電動ハンデ リューターカバーについて

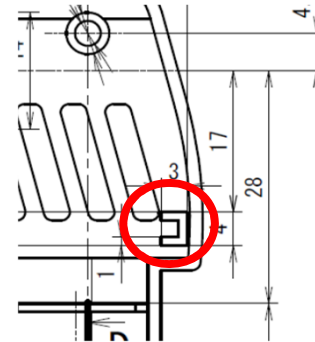
- ・ 前回指摘されていたと思いますが、追記されておりませんでした。
コの字形状部分の高さの表現が無いです。（寸法が記載されていない）
ご確認よろしくお願い致します。

下図のように断面図K-Kにて指示しておりますのでご確認いただくようお願いください。
